Réponse aux observations du service Eaux et Nature de la DREAL HdF formulées le 09 avril 2020

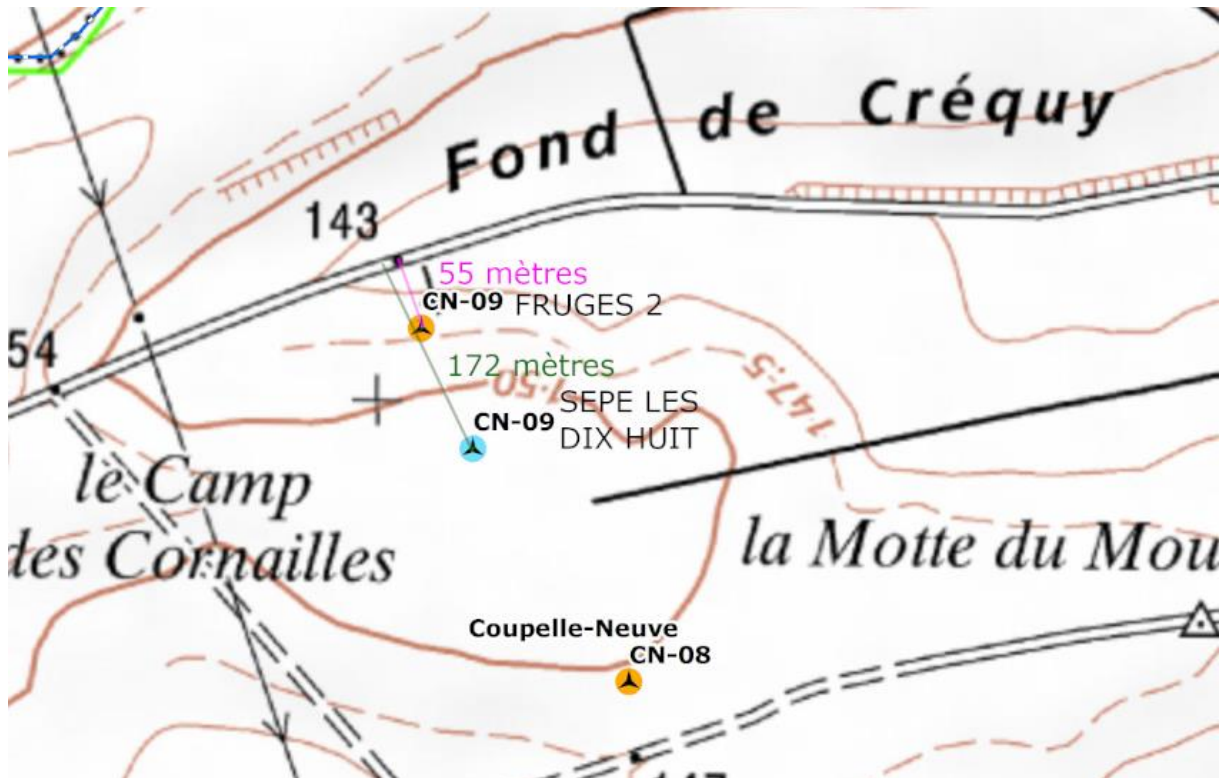
Observation DREAL : sur la carte des distances page 121, il manque [...] la distance de l'éolienne CN 09 à l'axe de transit au nord entre Coupelle-Neuve et le Bois des Granges. Ces distances sont inférieure à la distance de 260 m qui est évoqué par le bureau d'étude comme mesure de réduction prise en compte.

Réponse du pétitionnaire : La carte page 121 est intitulée « Distance des éoliennes aux bois les plus proches » et elle reprend ainsi la distance au bois de « la Chapelle » et la plantation du « Fond de Beaulieu » uniques boisements aux abords du projet. Ces zones sont définies comme zone de précaution par l'expert en écologie.

Nous confirmons que l'éolienne CN09 est située à une distance de 172 mètres du chemin de Fruges.
